Opinia Nr 009034

w budynku przy ul. Chałubińskiego nr 2/2 w Walbrzychu

dotycząca urządzeń grzewczo-kominowych używanych przez

P.O.K. Stawy Zdrój

STAN OBLATKOWANY

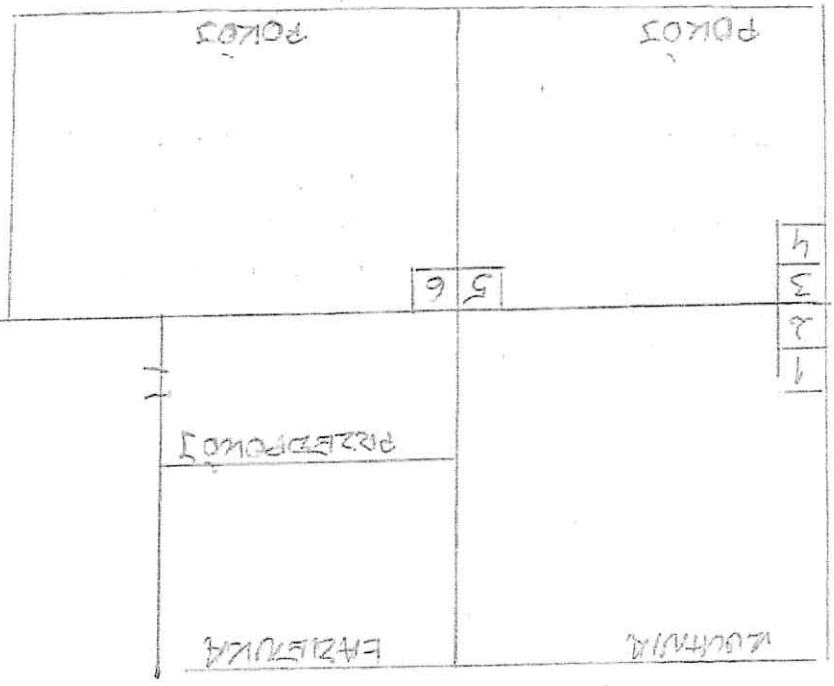
1. Po likwidacji pieca (Otar (pompki)) przewód kominowy nr 3 będzie można przeznaczyć dla podłączenia kotła (OGaz) po zamontowaniu wkładu spalającego drzewny pozostawiając dla kotła wykonanie z boku budynku
2. Wentylacja wywiewowa kuchenki istniejąca w przewodzie nr 1, wentylację wywiewową, terienki podłogowe można łącznikiem do przewodu nr 5.
3. Dla prawidłowego funkcjonowania urządzeń grzewczo-kominowych zapewnić należy napływ powietrza zzewentylować poprzez urządzenie nawiewne.
